**TORTONA-ALESSANDRIA-ASTI-TORINO  
 TRONCO: CERRO TANARO-REVIGNANO DN 550 (22") DP 64 bar**

**Rifacimento attraversamento ferroviario FR39.1 linea Torino – Genova**

**RISPOSTA INTEGRAZIONI REGIONE PIEMONTE**

Richiesta di autorizzazione ai sensi della l.r. 45/89 per rifacimento attraversamento ferroviario FR39.1 linea Torino-Genova, nei Comuni di Dusino San Michele e San Paolo Solbrito e conseguente dismissione dei tratti di condotta da porre fuori esercizio e recuperare.

\*Fig. 1 - Rischio frana, Carta PAI - Elaborato 10-DT-D-5204

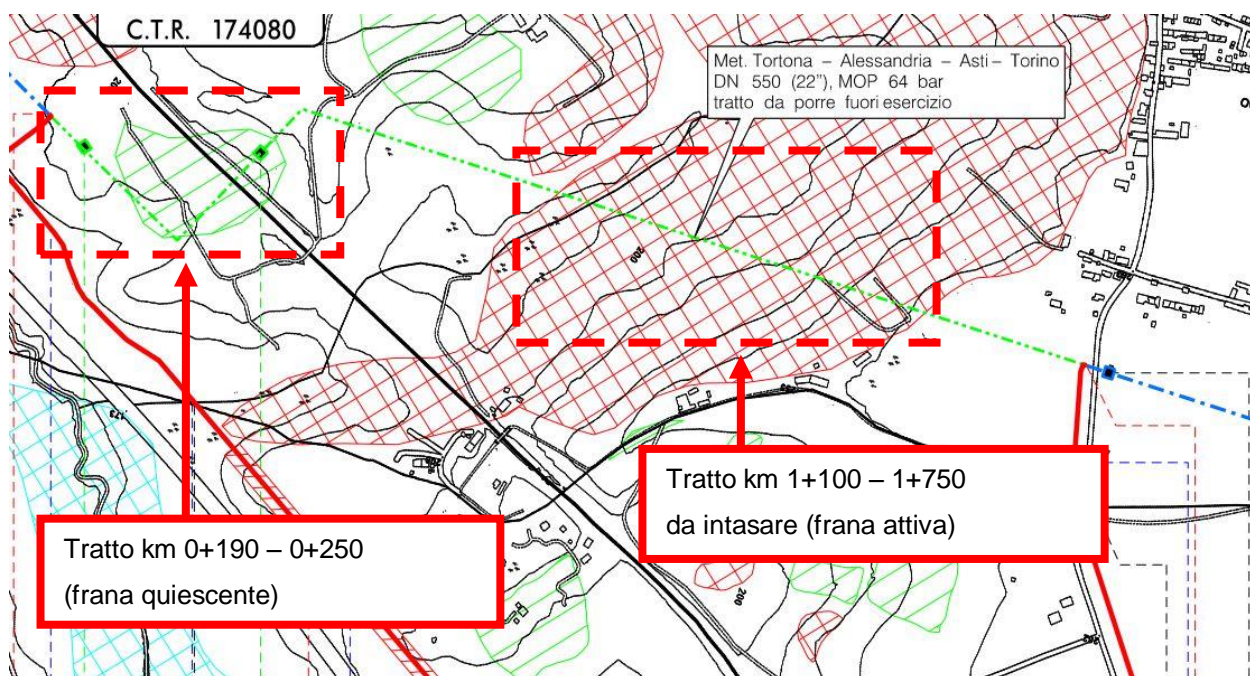
Con riferimento ai tratti da rimuovere o intasare del tratto di tubazione che verrà sostituita dalla variante (pag. 7 e seguenti della Documentazione per istanza ai sensi del R.D. 3267/23), dovranno essere indicati quali tratti saranno lasciati in opera e intasati e quali invece rimossi mediante scavo a cielo aperto; per questi ultimi dovrà essere condotta un'analisi della stabilità dei versanti interessati in considerazione del fatto che parte di essi potrebbero ricadere in area di Frana Attiva pericolosità molto elevata;

### **TRATTO RISCHIO FRANA ATTIVA (Tratto con grafia in rosso sullo stralcio in \*Fig.1)**

In virtù di quanto riportato nelle due relazioni, in particolare che "per i tratti le cui condizioni geomorfologiche non permettono o sconsigliano la rimozione, si potrà optare per l'abbandono della tubazione nel sottosuolo prevedendo opportuni intasamenti con malte cementizie" e che "per alcuni tratti di condotta, in corrispondenza di attraversamenti di infrastrutture di rilievo o tratti particolari, può essere prevista l'inertizzazione della condotta stessa o del tubo di protezione, se presente, in luogo della completa rimozione", considerando la situazione presente in sito, le problematiche connesse alle aree in frana e a quelle che potrebbero presentarsi con l'esecuzione di uno scavo a cielo aperto, si prevede di procedere con la progettazione esecutiva prevedendo l'inertizzazione del tratto in corrispondenza della frana, tra le progressive km 1+100 e km 1+750, indicata nel documento sotto riportato (\*Fig. 1), in maniera tale da non alterare le attuali condizioni geomorfologiche dell'area a rischio e al fine di non incidere negativamente sulle attuali condizioni di stabilità.

### **TRATTO RISCHIO FRANA QUIESCENTE (Tratto con grafia in verde sullo stralcio in \*Fig.1)**

Per quanto concerne la frana quiescente intercettata dal tracciato in dismissione (\*Fig. 1), potrà essere rimosso il tratto di condotta corrispondente, in quanto dai sopralluoghi effettuati non sono stati rilevate attività gravitative in atto o fenomeni di riattivazione. L'area in frana quiescente, a cui è stata attribuita una pericolosità elevata, è collocata su di un versante a debole pendenza con substrato costituito da alternanze sabbioso-argillose e sabbie gialle più o meno stratificate con intercalazioni marnose denominate "SABBIE DI ASTI". La rimozione della linea, comprese le opere accessorie messe a nudo con gli scavi (sfiati, cavi e cassette di protezione catodica con i relativi cavi e portacavi, supporti e basamenti in cls ed in carpenteria metallica, etc.), consente di eliminare ogni elemento estraneo ai luoghi di intervento ed è considerata come lo strumento più adatto per ripristinare al meglio le iniziali condizioni dei luoghi attraversati dalle tubazioni e/o oggetto di installazione degli impianti e opere accessorie.

\*Fig. 2 – Immagine planimetrie rischio idraulico, WebGIS PAI Regione Piemonte

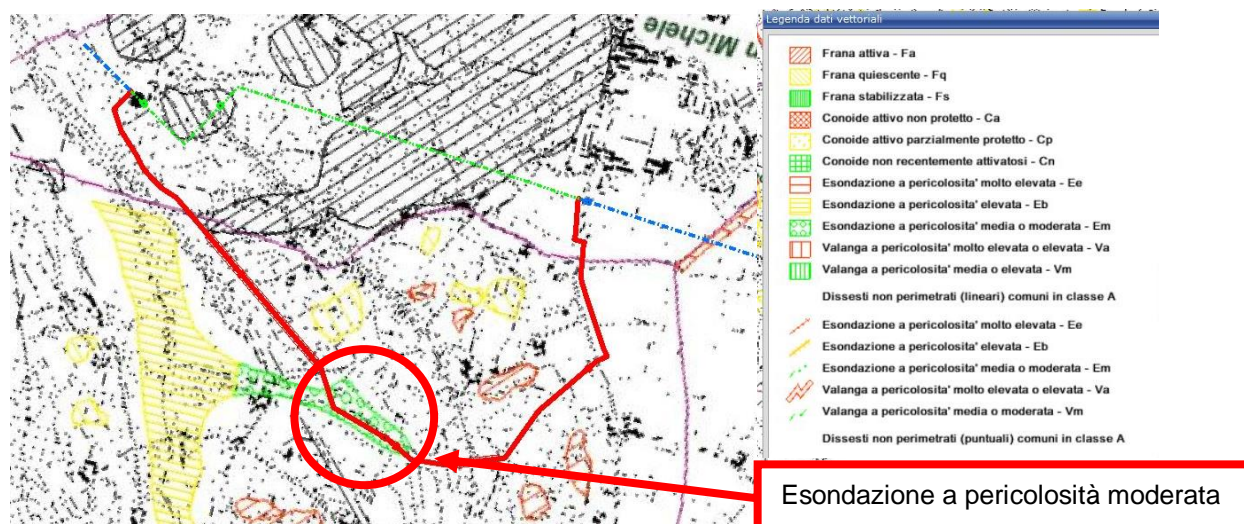
**Chiarimento in merito alla presenza di un'Area di esondazione a pericolosità elevata (erroneamente indicata come Area di esondazione a pericolosità media o moderata a pag.11 della Relazione Geologica, Geotecnica e di Compatibilità Idrogeologica) in corrispondenza dell'attraversamento dell'affluente del Torrente Traversola in prossimità del toponimo Case della Valle nel Comune di San Paolo Solbrito; nello specifico dovranno essere indicate le eventuali problematiche relative all'attraversamento di tale area a pericolosità elevata e le modalità di risoluzione di tali problematiche.**

Nella \*Fig.2, relativa alla rappresentazione del rischio PAI secondo il WebGis della Regione Piemonte, si individuano le due aree oggetto di rischio frana sul tracciato relativo alla dismissione, già descritte nella risposta alla domanda 1, e un'area di rischio idraulico (area a pericolosità moderata di esondazione) sul tratto del metanodotto in progetto (e cerchiato in rosso).
